Þinghólsbraut 53a

Fyrirspurn um viðbyggingu og hækkun ris

Dags. 16.02.2024 – uppfært 22.05.2024 vegna byggingarleyfisumsóknar. one: 24051469

Minnisblað – Umfjöllun um fyrirspurn

Nýtingarhlutfall nærliggjandi lóða:

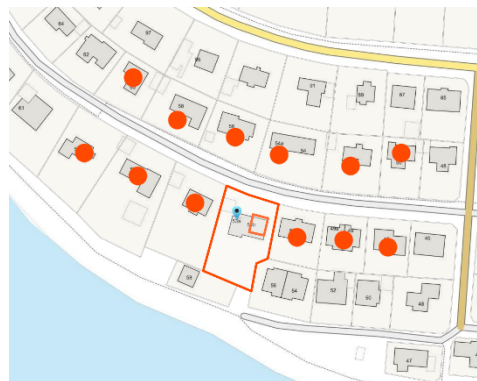
Nýtingarhlutfall fer úr 0,35 í 0,41. Meðaltal nýtingarhlutfalls grenndar er 0,34

Rammaákvæði 1b - Hæð nýbygginga skal að jafnaði ekki vera hærri en sú lína sem dregin er á milli þeirra húsa í götunni sem eru sitt hvoru megin við.

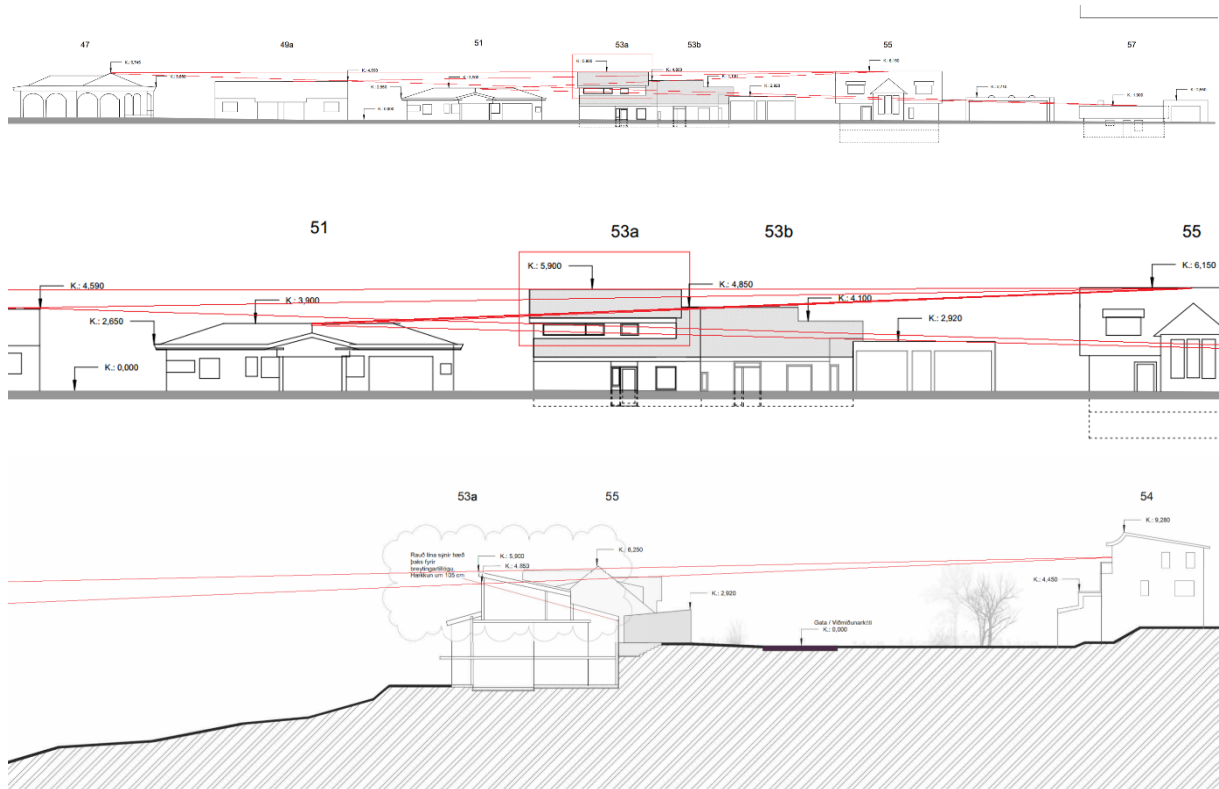
Hús hækkar um 1 metra. Á mynd sjást línur dregnar milli húsa sitt hvoru megin við og næstu húsa til austurs.

Hækkun byggingar fer yfir þá línu sem er dregin milli húsa, sitthvoru megin við og tillagan því ekki í samræmi við rammaákvæði 1b. En þar sem ekki er um veruleg grenndaráhrif að ræða og ef litið er á hæðir fleiri húsa í götunni þá er hækkunin, að jafnaði ekki svo mikil.

Skipulagsdeild leggur til að grenndarkynna framlagða tillögu samkvæmt 44. gr. skipulagslaga 123/2010.

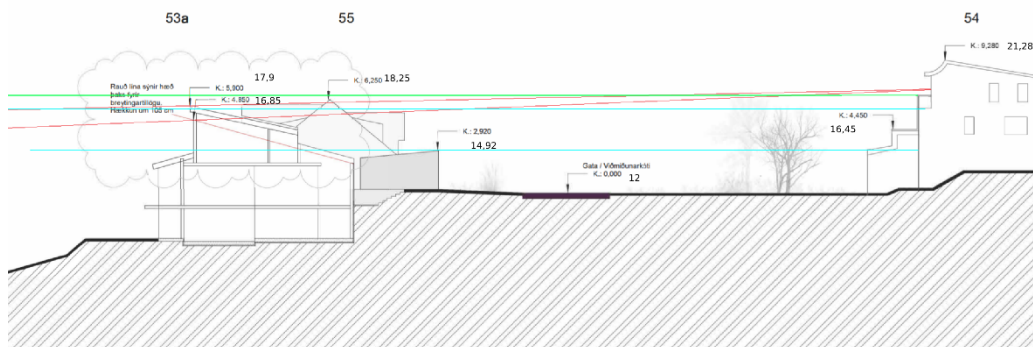
Græn lína frá hæsta punkti byggingar við Þinghólsbraut 54A sem er um 2 metrum lægra en húsið sem sést í sneiðingunni Þinghólsbraut 54 (rauð lína). Bláar línur eru dregnar í 1,5 metra hæð (augnhæð) frá gólfkóta jarðhæðar og 2. Hæðar húss við Þinghólsbraut 54A og mun því útsýni frá annarri hæð ekki skerðast.

Eftir breytingu mun þak Þinghólsbrautar 53A vera rúmum 2 metrum lægra en Þinghólsbraut 54A í stað 3 metrum lægra. Eftir hækkun mun hæðarkóti verða hálfum metra hærri en gólfkóti annarar hæðar við Þinghólsbraut 54A lagt saman við 1,5 metra augnhæð.

Séð frá efri hæð húss við Þinghólsbraut 54 en húsið við Þinghólsbraut 54A er 2 metrum lægra.

Hækkun byggingar fer yfir þá línu sem er dregin milli húsa, sitthvoru megin við og tillagan því ekki í samræmi við rammaákvæði 1b. En þar sem ekki er um veruleg grenndaráhrif að ræða og ef litið er á hæðir fleiri húsa í götunni þá er hækkunin, að jafnaði ekki svo mikil.

Það er mat skipulagsdeildar að möguleg útsýnisskerðing myndi eiga sér stað fyrir lóðarhafa Þinghólsbrautar 54A en þar sem um litla hækkun er að ræða eða um 1 metra að þá séu grenndaráhrifin ekki verulega íþyngjandi.

Skipulagsdeild leggur til að grenndarkynna framlagða tillögu samkvæmt 44. gr. skipulagslaga 123/2010 fyrir lóðarhöfum nr. 51, 52, 53B, 54, 54A, 55 og 56 við Þinghólsbraut og nr. 54 og 56 við Sunnubraut.
